AUTORIDAD NACIONAL DE LICENCIAS AMBIENTALES - ANLA -

RESOLUCIÓN N° 00299

“POR LA CUAL SE RESUELVE UN RECURSO DE REPOSICIÓN”

Figura 4 Tratamiento de regeneración asistida en pastizales para la inducción al bosque alto inundable

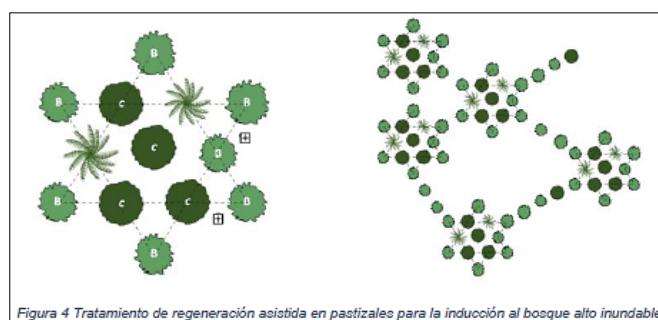
1. Identificación y refuerzo de los agregados arbustivos. Se identifican los agregados de arbustos y arbolitos de la regeneración natural en el potrero o zonas con pastizales, los cuales indican los puntos más favorables y dinámicos. Estos agregados se usan como base para crear un núcleo más amplio y con mayor diversidad, plantando individuos correspondientes a etapas intermedias y avanzadas de la sucesión del bosque alto inundable (Figura 4).

2. Se plantan cordones de conexión entre los agregados, empleando especies atractivas para las aves dispersoras (plantas ornitócoras) (Figura 4).

3. Se hace seguimiento de la regeneración aplicando enriquecimientos y liberaciones donde sea necesario para controlar la dominancia de especies pioneras y favorecer las meso y tardiserales (Figura 4).

Figura 11. Cobertura área de compensación.

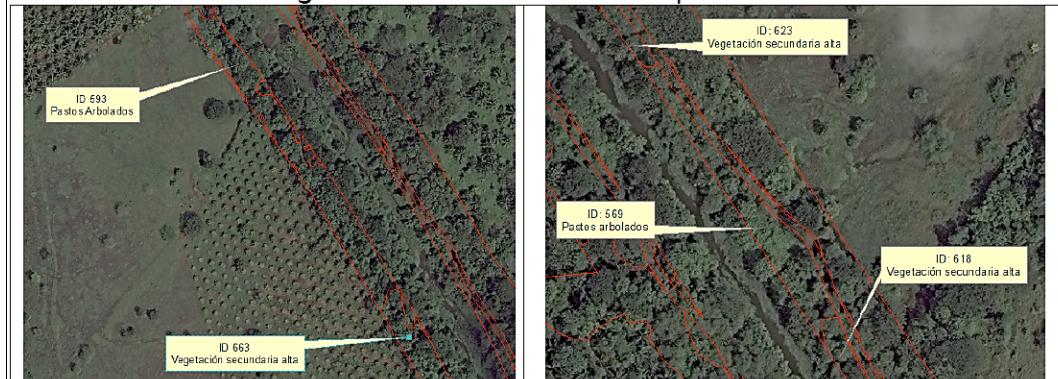
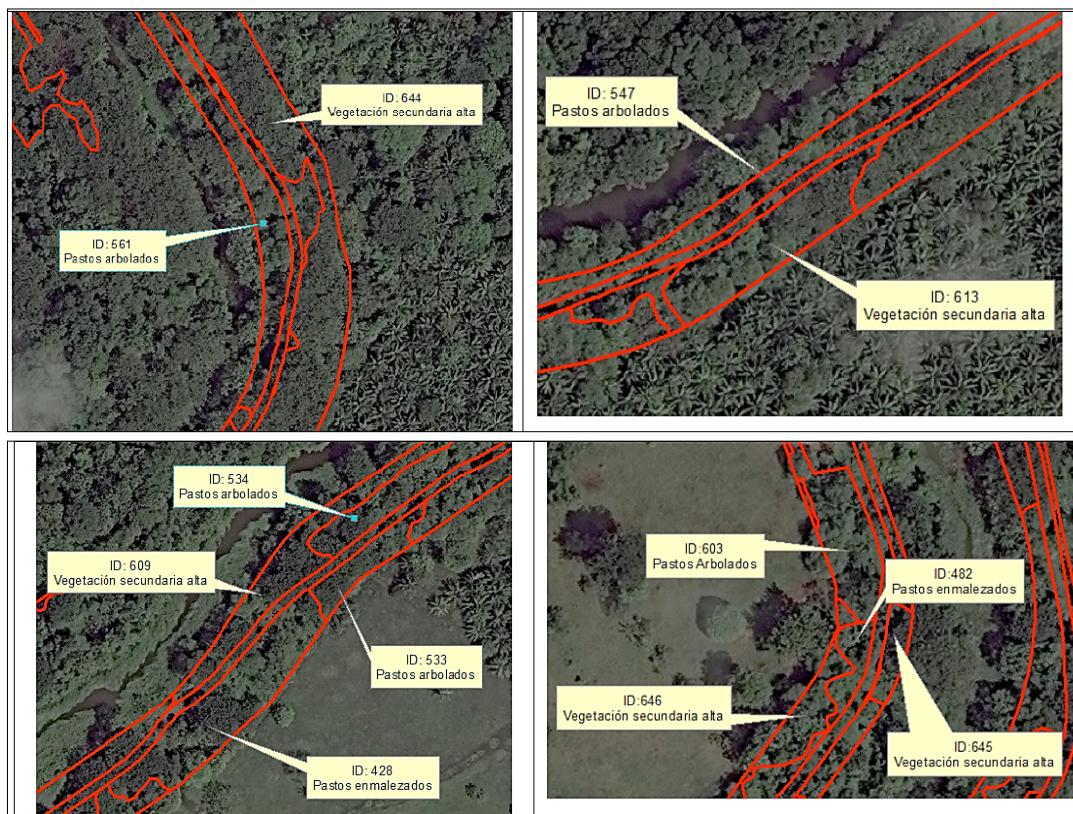
- La Sociedad relaciona las áreas con una ortofoto del año 2019 en donde se puede apreciar que las áreas identificadas como pastos efectivamente presentan individuos aislados evidenciando allí un diseño de siembra que hace caso a la siembra que la Sociedad indica realizó en el año 2018, por lo que al momento de tomar la ortofoto apenas había transcurrido un año posterior a la siembra de dichos individuos. Por su parte, el análisis realizado por esta Autoridad en el concepto técnico 6480 del 21 de octubre de 2022, acogido a través de la Resolución 2765 del 22 de noviembre de 2022, utilizó como insumo la Imagen Wordview tomada el 30-11-2021, con resolución de 0.5m, siendo dicha imagen más reciente que el insumo presentado por la Sociedad, y por ende muestra de manera más actualizada el estado de las áreas propuestas por la Sociedad para restauración ecológica orientadas a la rehabilitación del ecosistema.

Por lo anterior, no es válido el argumento que presenta la Sociedad frente a áreas puntuales con un insumo que data del 2019 y que contrario a lo verificado por esta Autoridad en la evaluación de la propuesta de compensación por pérdida de biodiversidad, no muestra el estado actual de las áreas propuestas para compensación en donde se identifica un claro conflicto entre las actividades y su estado actual. Nuevamente se traen a colación las figuras presentadas por esta Autoridad en el concepto técnico 6480 del 21 de octubre de 2022 acogido por la Resolución 2765 del 22 de noviembre de 2022, en donde claramente se identifican errores en la interpretación de coberturas de la tierra.
